From 5.1, 2, e 5.1, 2, e @vandenbiggelaar.nl>
Subject **Voortgang Cascobouw Ketelhuis -- Arie Biemondstraat Amsterdam**
To 5.1, 2, e 5.1, 2, e <5.1, 2, e @amsterdam.nl>
Cc 5.1, 2, 5.1, 2, e 5.1, 2, e @devrieswerkendam.nl>
Date September 10, 2025 at 10:56:06 AM CEST

Van: 5.1, 2,5.1, 2, e 5.1, 2, e @devrieswerkendam.nl>
Verzonden: vrijdag 22 augustus 2025 16:25
Aan: 5.1, 2, e @amsterdam.nl
CC: 5.1, 2, e 5.1, 2, e@vandenbiggelaar.nl>
Onderwerp: FW: Cascobouw Ketelhuis

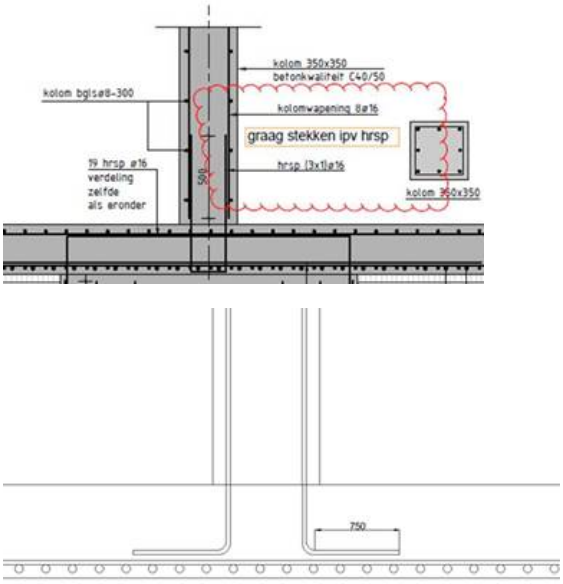
1) De beugels van de randbalken zijn opgedeeld in een beugel met een losse haarspeld in plaats van een gesloten beugel dit ivm het kunnen plaatsen van de wandstekken;

2) In verband met het conflict tussen de (wand)stekken uit de vloer en de wapening van de holle wanden zijn de stekken anders ge-maatvoerd zie tekening “ DVA-CIV-TEK-UO-501-502-503 controle stekken met wanden “

3) De wapening vloer /kolom is gewijzigd van een haarspeld naar lossen stekken
